Detaljplan för Del av Västerslät 9:17, Södra Fjölebro etapp 5, Lindsdal Kalmar kommun

Samrådsredogörelse (PUL-säkrad)

Datum
2017-09-19

Ärendebeteckning
2016-2424

Transformatorstation

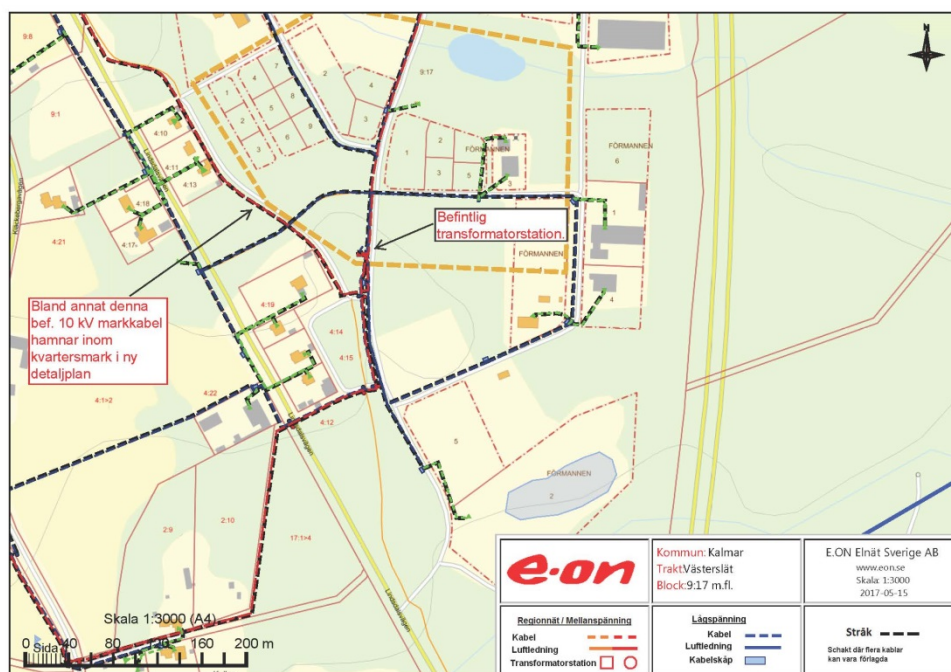
Enligt Elsäkerhetsverkets starkströmsföreskrifter måste en starkströmsanläggning vara utförd enligt god elsäkerhetsteknisk praxis, vilket bland annat innebär att den ska vara utförd enligt svensk standard. Av svensk standard SS-EN 61936-1 samt

E.ON Elnät noterar att ett E-område har utlagts i plankartan för befintlig transformatorstation. Enligt nya riktlinjer i Boverkets allmänna råd och planbestämmelser kan E-områden preciseras så att våra transformatorstationer får beteckningen E₁, vilket vi yrkar görs i detta fall. E.ON Elnät yrkar dessutom att ett minsta område på 6x6 meter ska vara fritt från hinder som kan försvåra normalt underhåll. Plankartan och planbestämmelserna ska säkerställa att det minsta tillåtna avståndet på 5 meter mellan transformatorstation och brännbar byggnadsdel eller brännbart upplag upprätthålls. Det ska vara möjligt att kunna ta sig till transformatorstationen med tungt fordon.

Kommentar: Noteras. Det är aktuellt med ledningsflytt där ledningar ligger på framtida kvartersmark och inget u-område föreslås. Vidare dialog om detta behövs därför mellan ledningsägare och kommun. Ett så kallat u-område är avsett för att möjliggöra en ledningsrätt där det regleras vad man får göra och inte göra med marken. För att säkra ledningens fortbestånd är det alltså viktigt att ledningsrätten genomförs fastighetsrättsligt, antingen i samband med övriga förrättningar i området eller på initiativ av ledningsägaren. U-området är i planförslaget kombinerat med byggnadsförbud, så kallad prickmark.
